**IMPIANTO PILOTA GEOTERMICO
"CASA DEL CORTO"**

**Alternativa Linea MT di
Connessione**

Codice Progetto:
P17_CAE_055

Revisione: 0

Figura 2.2a

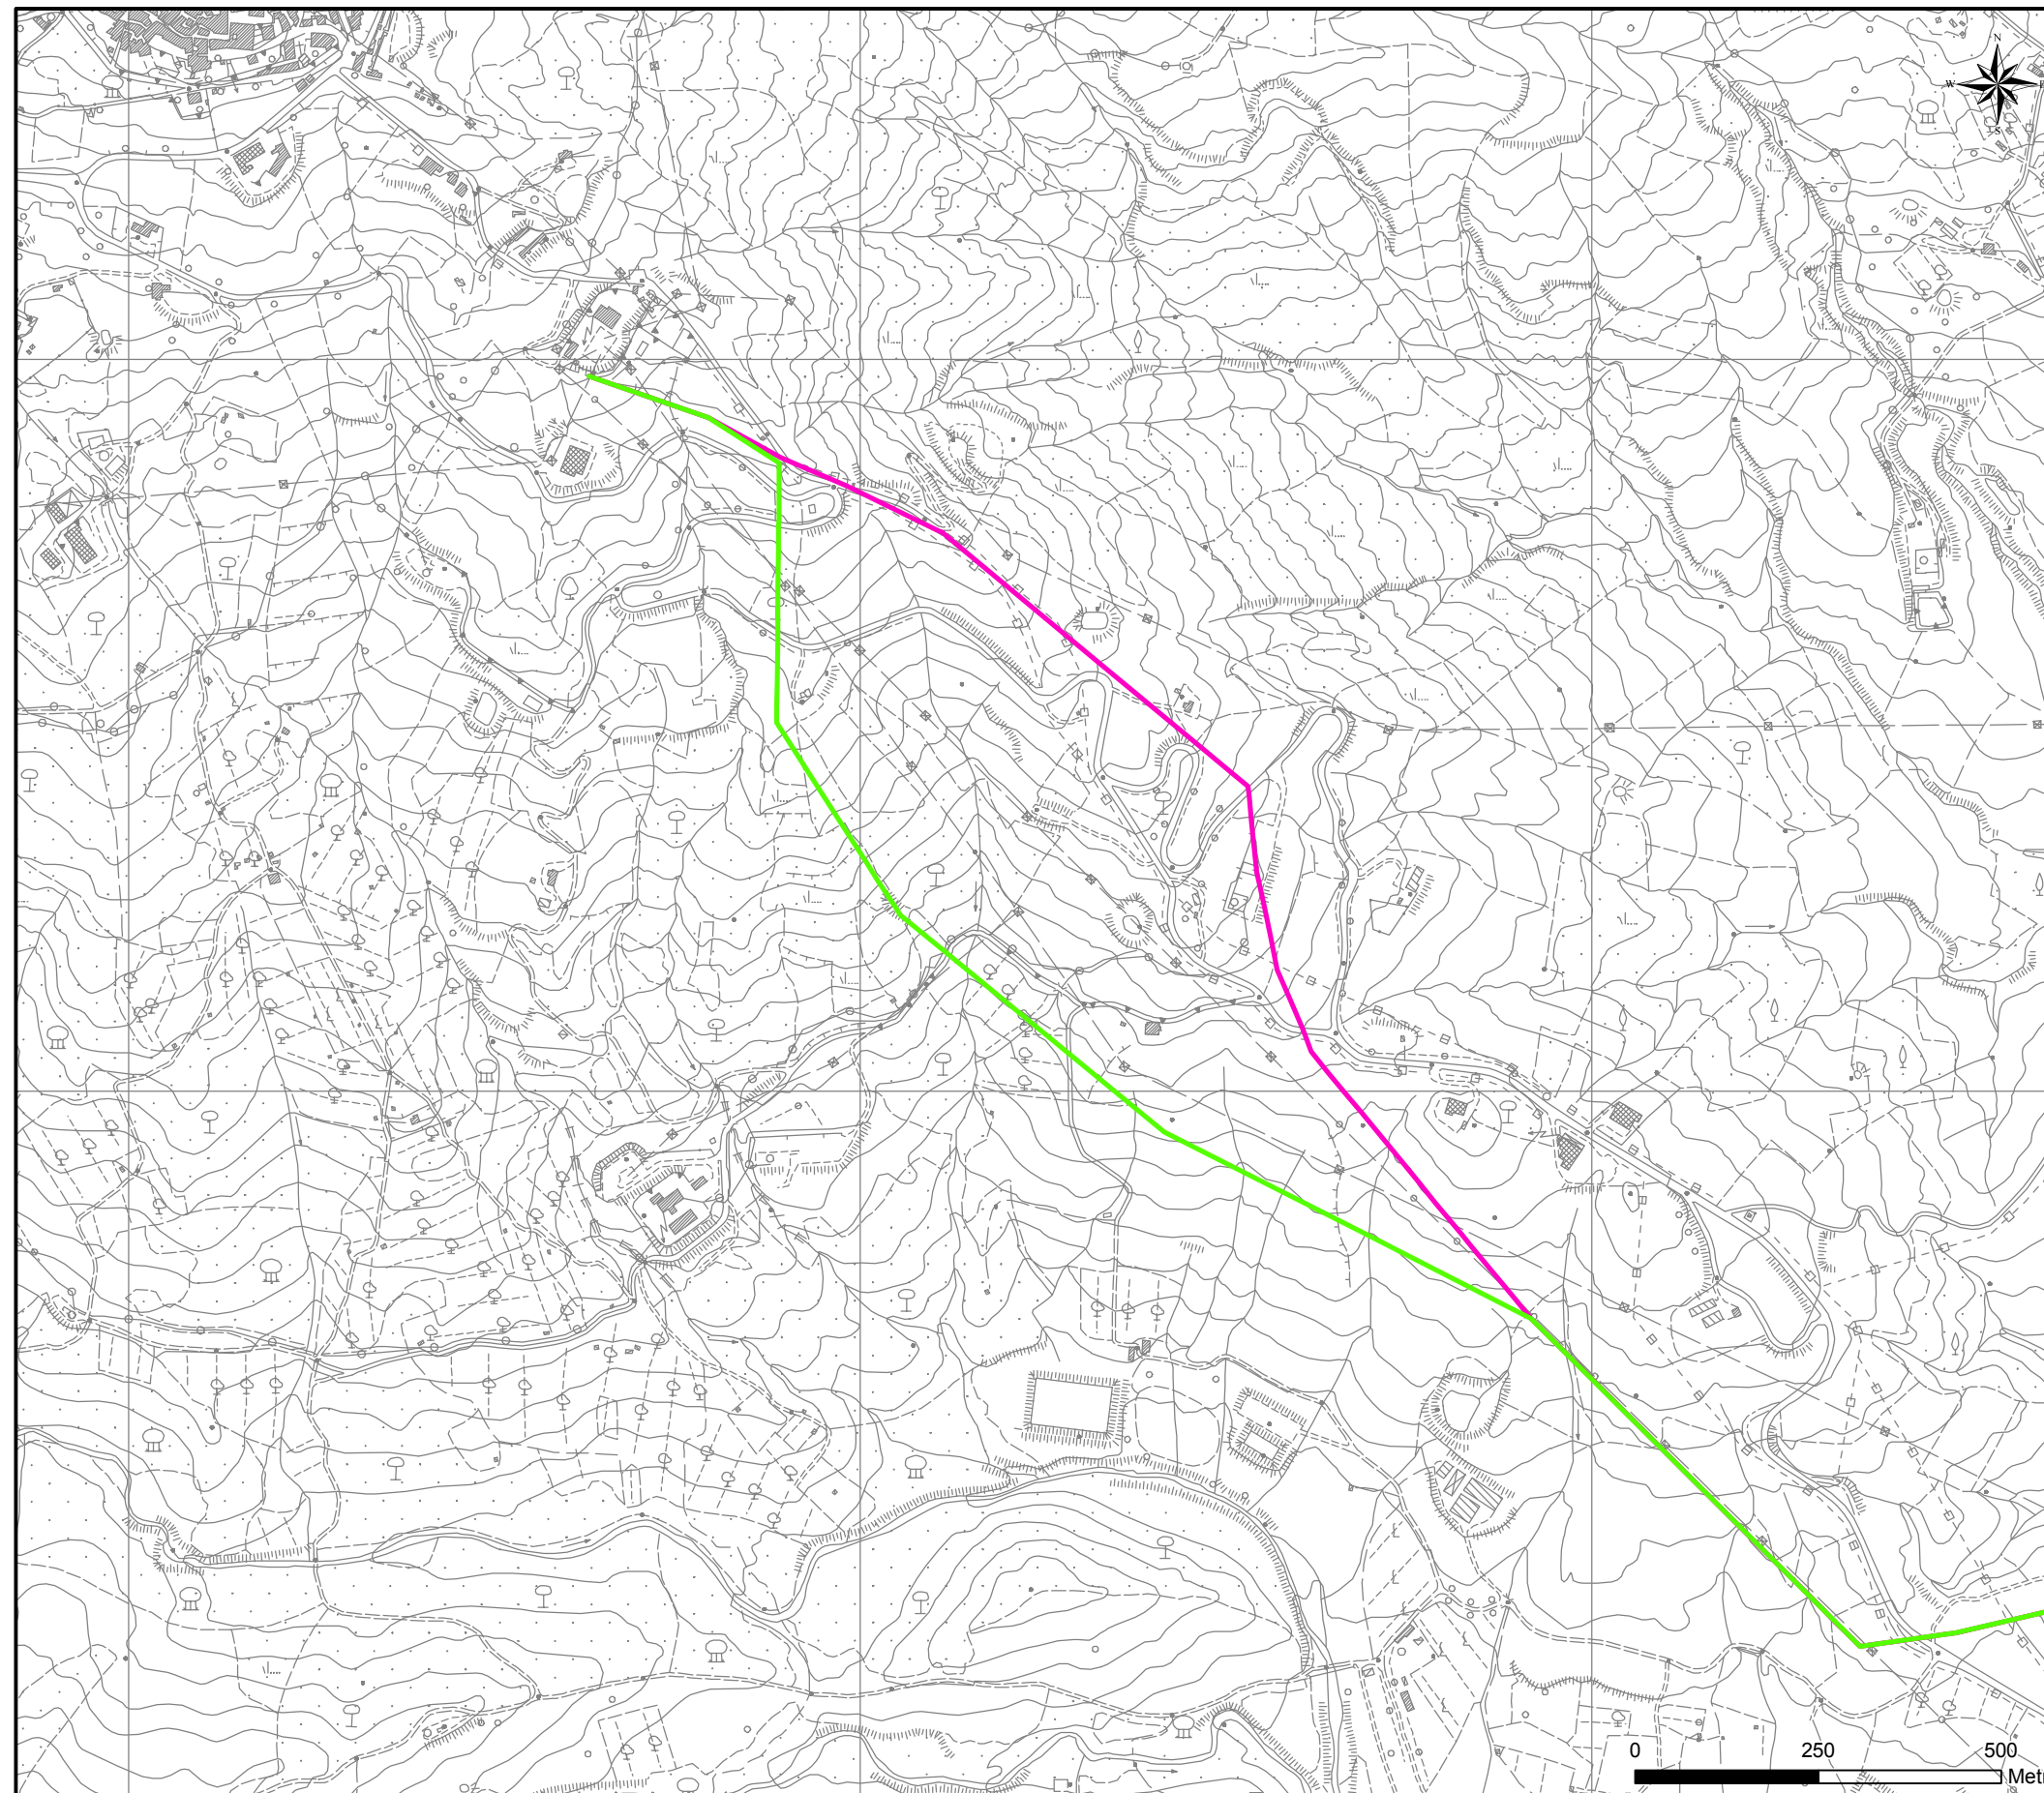
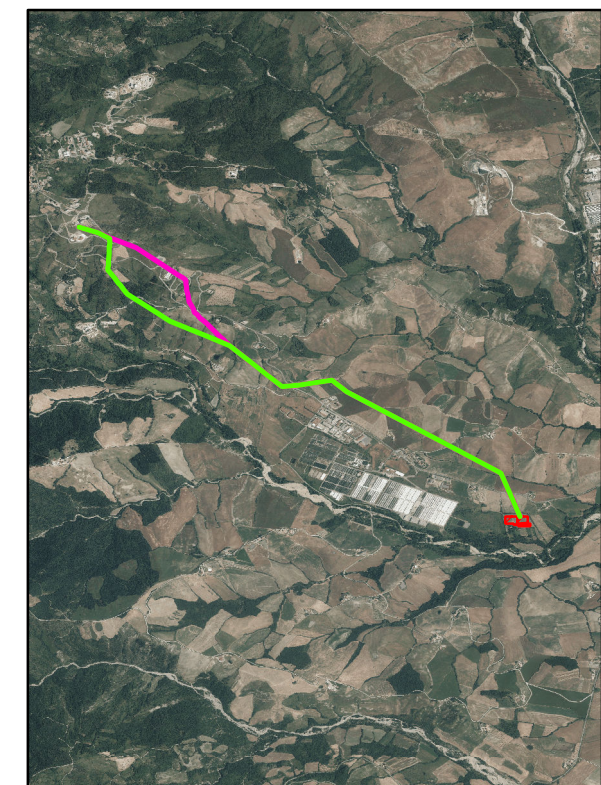
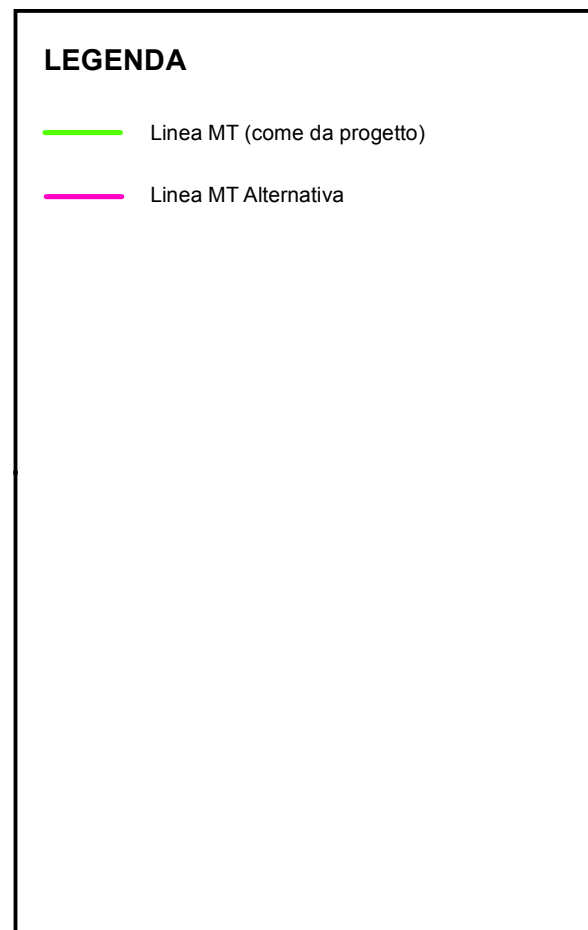
Come visibile dalla *Figura 2.2a*, a partire dall'impianto ORC in progetto, per circa 3,3 km in direzione Nord – Ovest il tracciato della Linea Aerea MT sarà il medesimo presentato in fase di Progetto Definitivo.

L'alternativa valutata prevede in prossimità della Loc. *Stalle dei Chiostri* una deviazione dal tracciato presentato in fase di Progetto Definitivo, per una lunghezza di circa 1,7 km.

In particolare, il tracciato alternativo si sviluppa in direzione Nord, distanziandosi al massimo di 400 metri da quello di progetto (*Figura 2.2a*). Infine, a circa 150 m dalla Cabina Primaria di Piancastagnaio 2, il tracciato alternativo proposto si ricongiunge al tracciato di progetto.

La lunghezza complessiva del tracciato rimarrà invariata e pari a circa 5,2 km.

Figura 2.2b Aree Boscate Potenzialmente Percorse da Fuoco

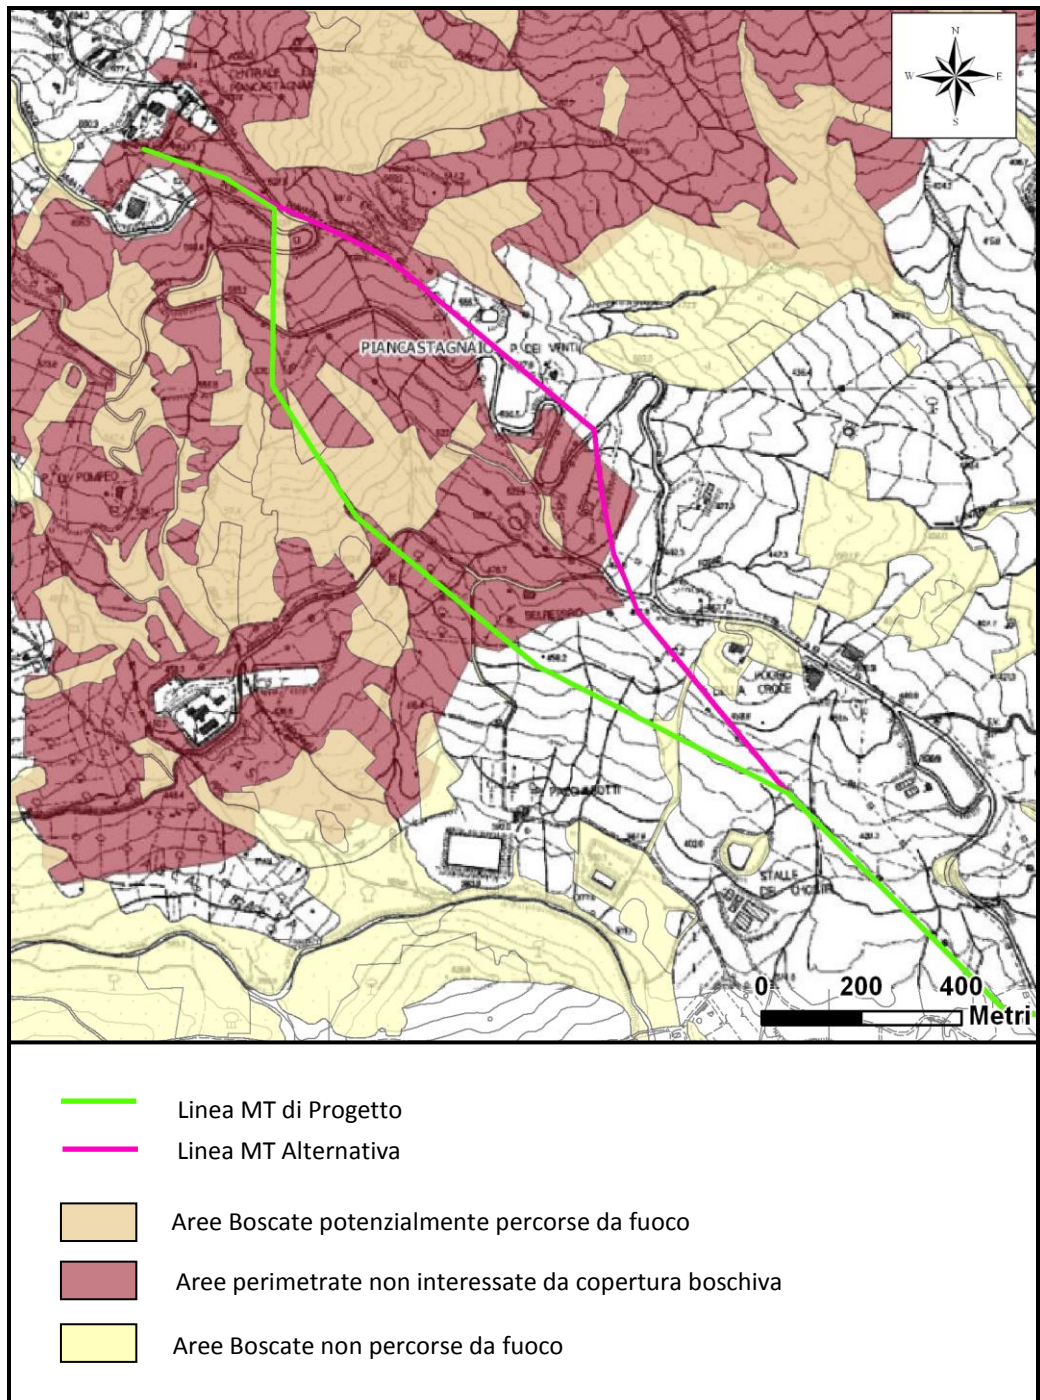
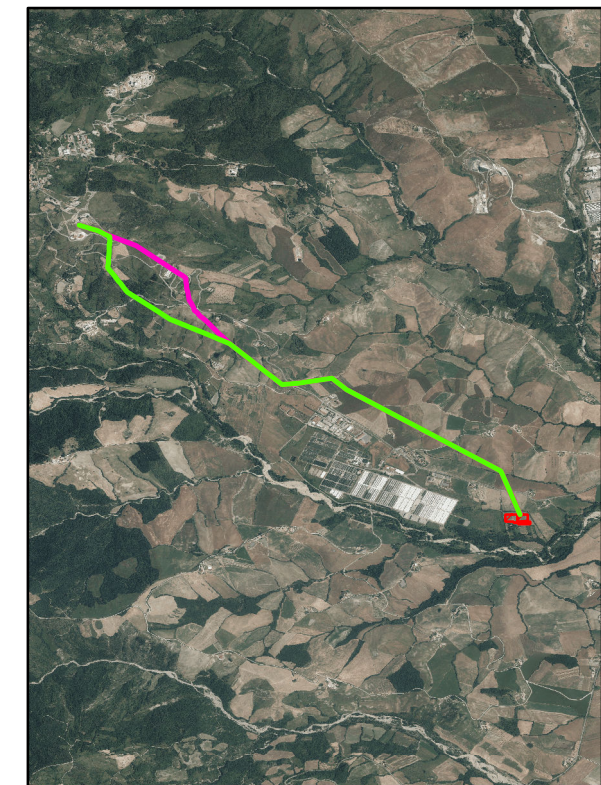
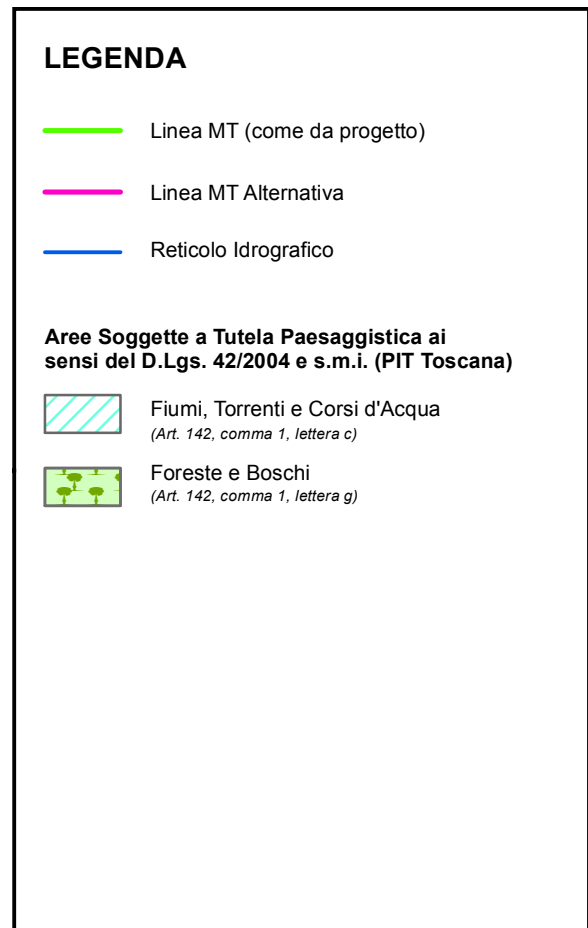
Tale tracciato è stato definito prendendo in riferimento la perimetrazione preliminare delle aree percorse dal fuoco, riportate in *Figura 2.2b* (in rosso), fornite dall'autorità regionali competenti in materia.

Al fine di individuare le aree boscate potenzialmente percorse da fuoco, alla precedente cartografia è stata sovrapposta la cartografia del PIT che perimetra le aree boschive (*Figura 2.2b*).

Figura 2.2c

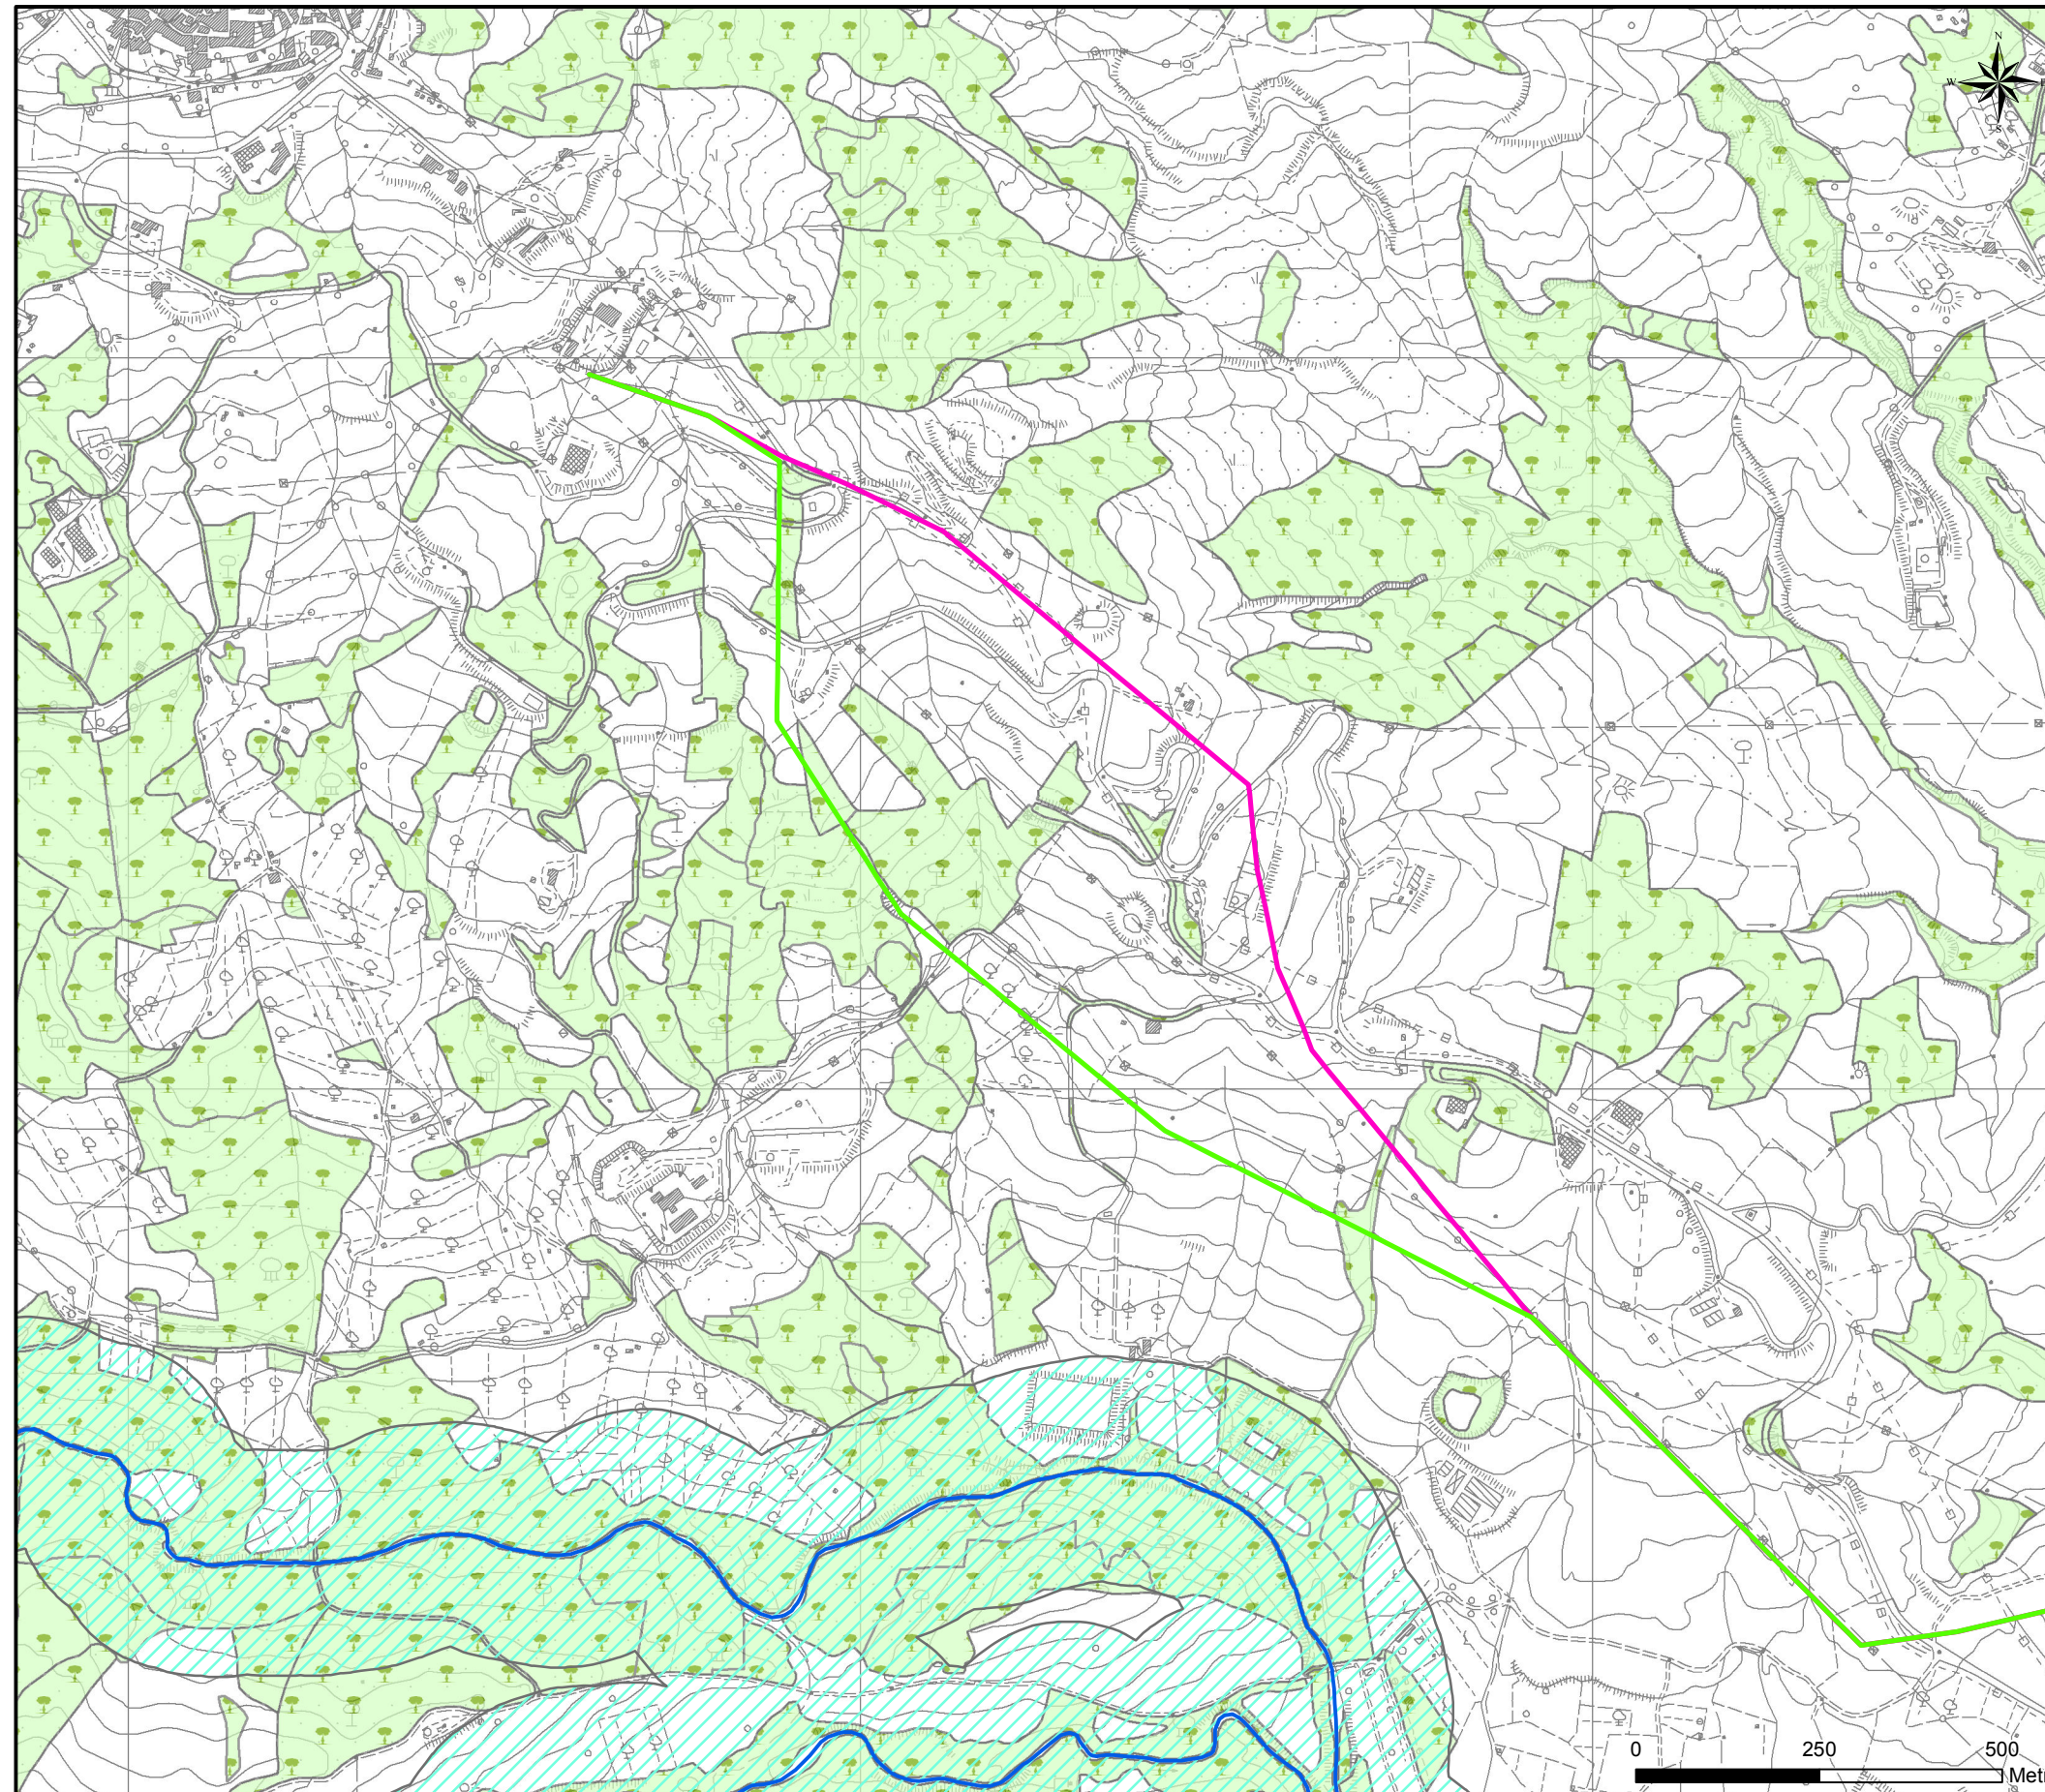
Inoltre, per la scelta del tracciato alternativo sono state consultate tutte le aree tutelate dal D.Lgs. 42/2004 (*Figura 2.2c*).

Dalla consultazione del materiale cartografico-vincolistico già consultato nella documentazione di VIA il percorso alternativo previsto non interesserà aree che rappresentano vincoli ostativi alla realizzazione dello stesso.

Il tratto alternativo dell'elettrodotto, come visibile dalla *Figura 2.2c*, non interesserà con i piloni aree boscate sottoposte a vincolo paesaggistico ai sensi del D.Lgs. 42/2004 e s.m.i., art.142, comma1, lettera g).
